### Änderungen an Ladedruckstrecke durch den Fahrzeughersteller

**Fahrzeuge:** Golf IV 1.9 TDI, Bora 1.9 TDI, Leon 1.9 TDI

**BTS-Nr.:** T912246      **BTS-Service-Set-Nr.:** T981183

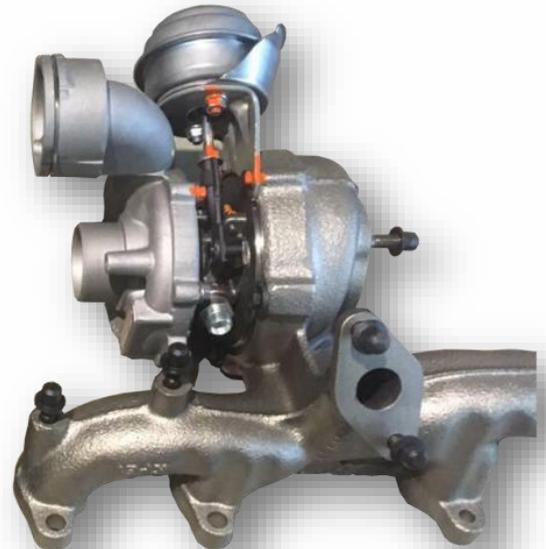
Der Fahrzeughersteller hat eine technische Änderung an der Führung der Ladedruckstrecke vorgenommen. Der Turbolader 038 253 016 D (716213-0001) wurde ersetzt in den 038 253 016 G (721021-0004)

Wurde in ihrem Fahrzeug die ältere Ausführung des Turboladers verbaut, so ist der geänderte Laderdruckschlauch 1J0 145 822 E zu verwenden.
